府民公募型整備事業 (府民提案型 < 既要望 >)

府民公募型整備事業（既要望）技術審査一覧【京都市地域】

| <p>整理番号</p> | <p>30</p> | <p>写真</p> | |

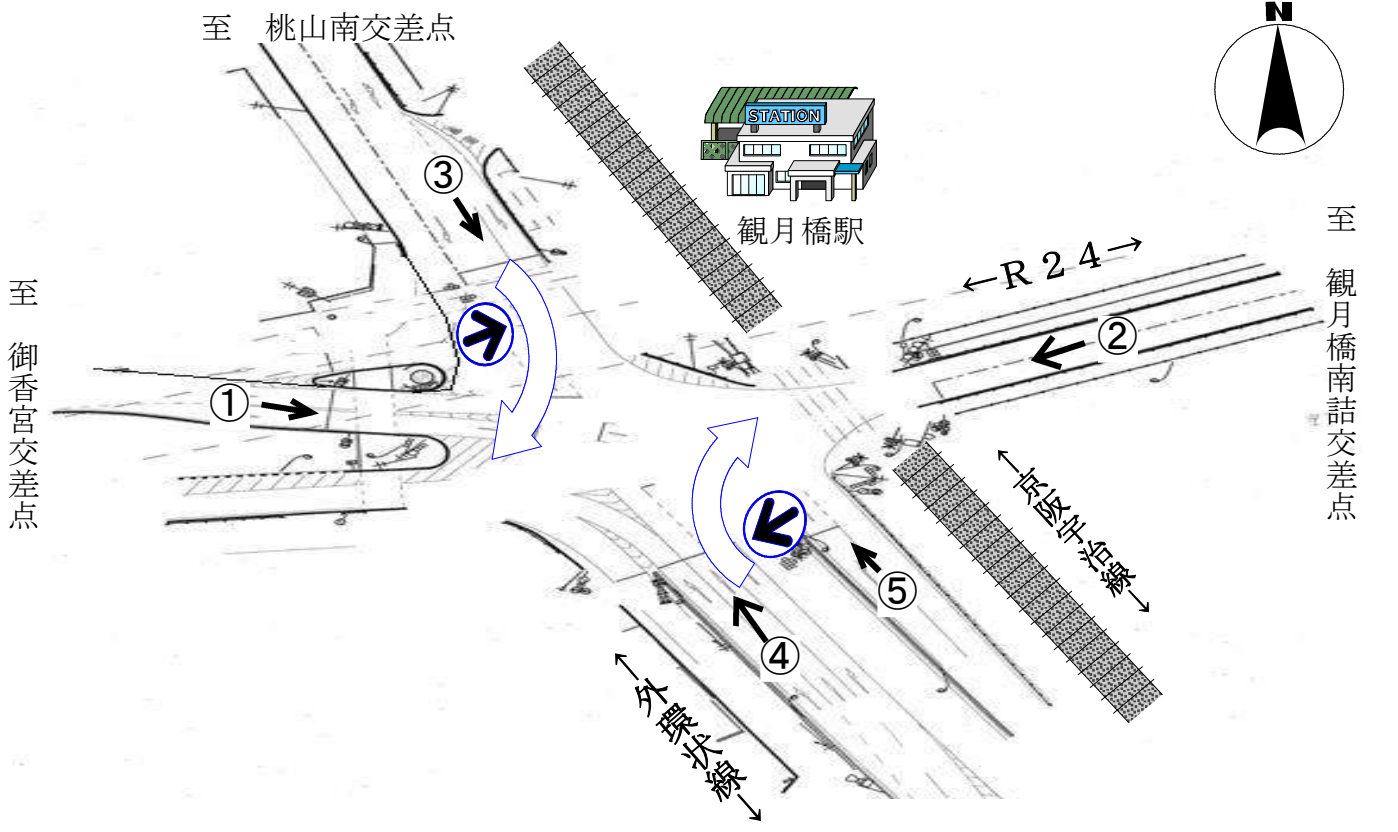
| <p>要望内容</p> | <p>従道路を大型車両が前を走っていると交差点の信号が見えないため、車両灯器の増設を要望 (受付番号59)</p> |  | |

| <p>対応案</p> | <p>提案のとおり実施する。</p> | | |

| <p>整理番号</p> | <p>36</p> | <p>写真</p> | |

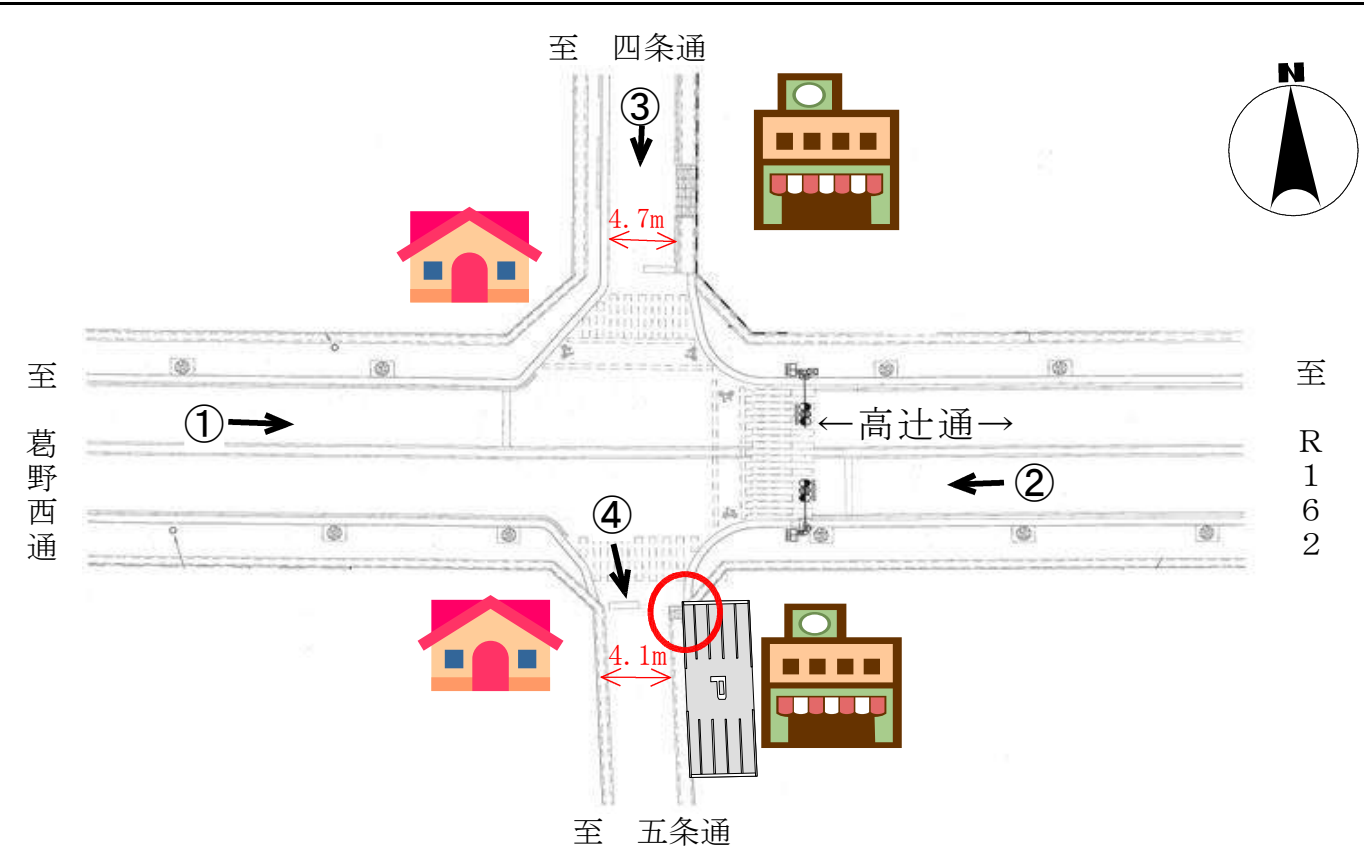
| <p>要望内容</p> | <p>視覚障害者の安全対策として、視覚障害者用付加装置の設置を要望。交差点に歩行者用灯器ない箇所があるため、歩行者灯器の増設を要望。 (受付番号159)</p> | | |

| <p>対応案</p> | <p>視覚障害者用付加装置の設置については、近隣住民との合意形成がとれないため、実施しない。歩行者灯器の増設については、既存の電柱に灯器を設置すると商店街のアーケードの屋根部分と重なり設置ができない。また、新たな信号機柱は、地下埋設物があり、建柱困難なため、実施しない。</p> | | |

| <p>整理番号</p> | <p>37</p> | <p>写真</p> | |

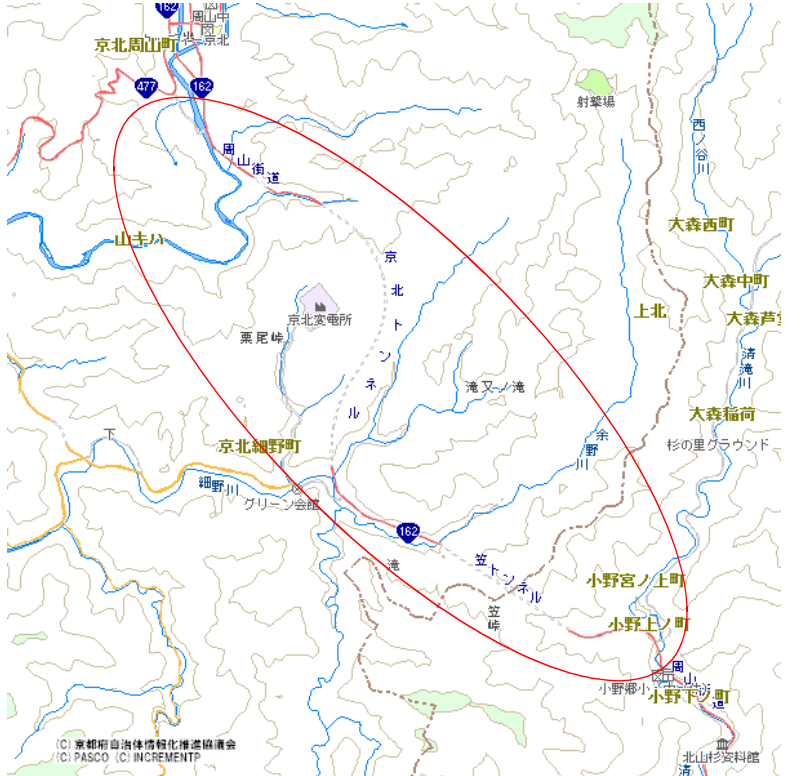
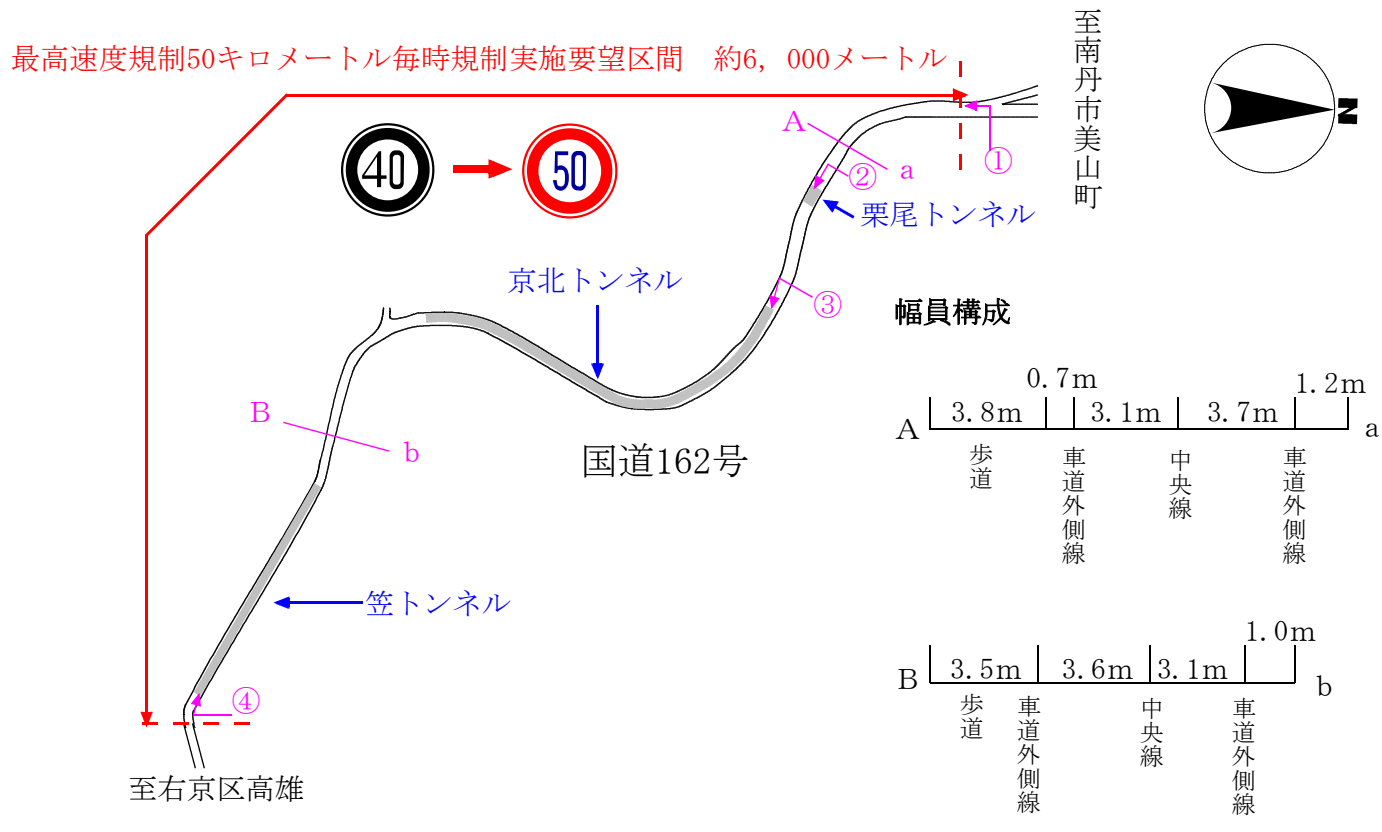
| <p>要望内容</p> | <p>児童の通学路で、横断するタイミングが分かりにくく危険であるため、歩行者灯器の増設を要望。横断時間が表示される文字板の設置を要望 (受付番号199)</p> |  | |

| <p>対応案</p> | <p>歩行者灯器の増設については、地下埋設物が輻輳しており、新たな信号機柱の建柱が困難であるため実施しない。文字板の設置については、横断時間を表示する文字板の設置も歩行者灯器が設置できないので、実施しない。</p> | | |

| 整理番号 | 1 | 写真 |

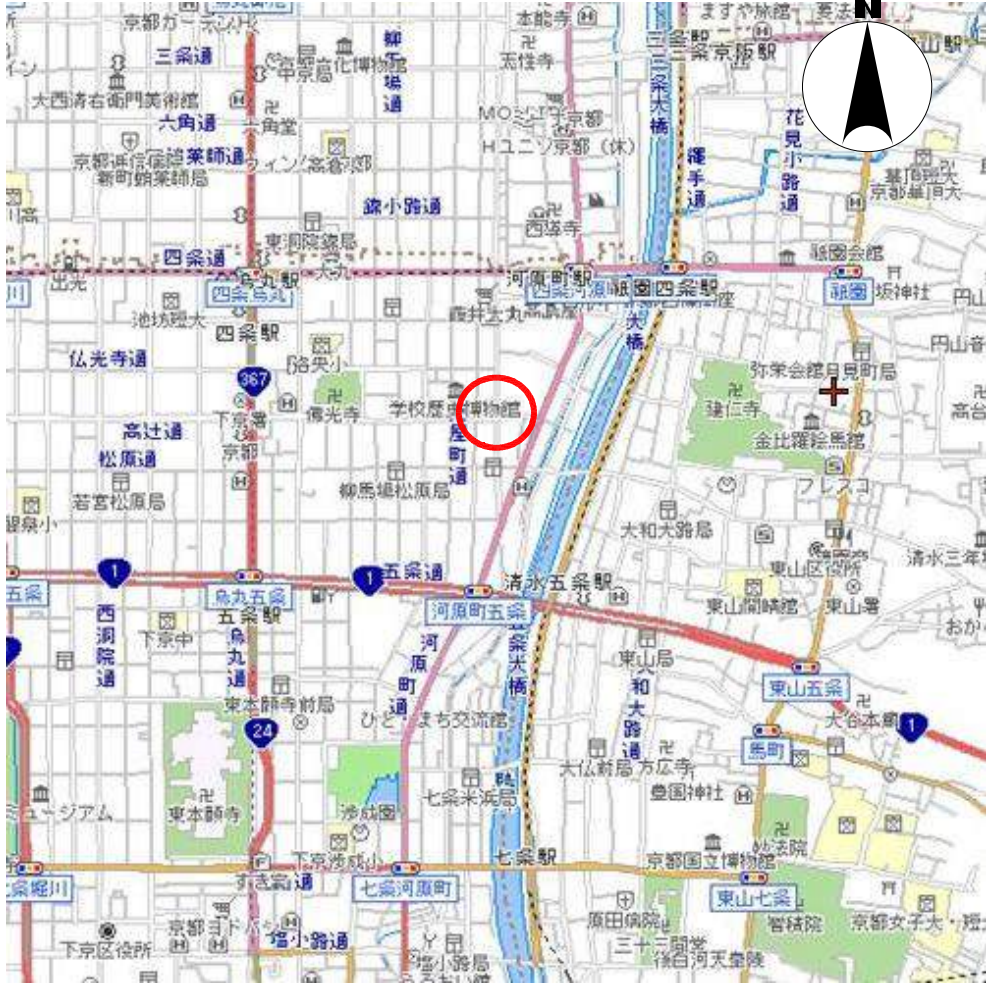
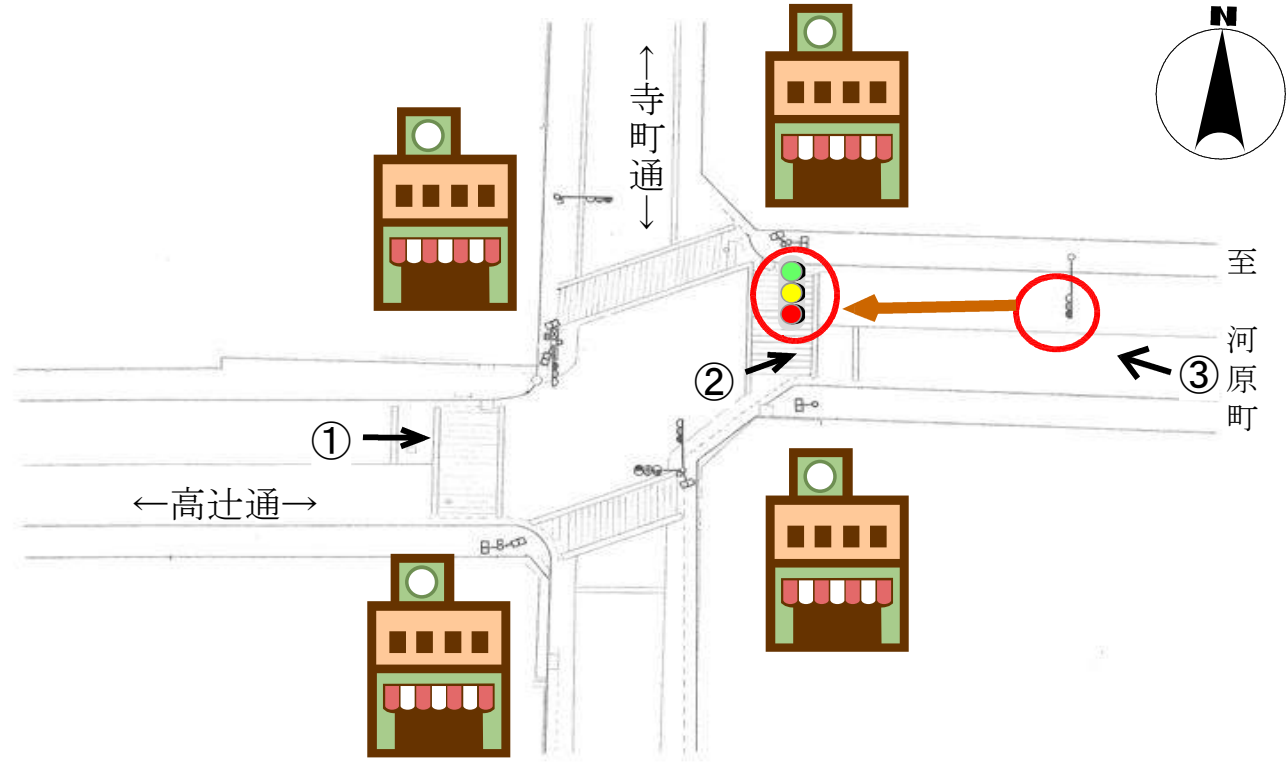
| 要望内容 | 横断歩道陸橋の撤去に伴い、既設の信号機の移設を要望 (既要望) | |

| 対応案 | 実施する。 | |
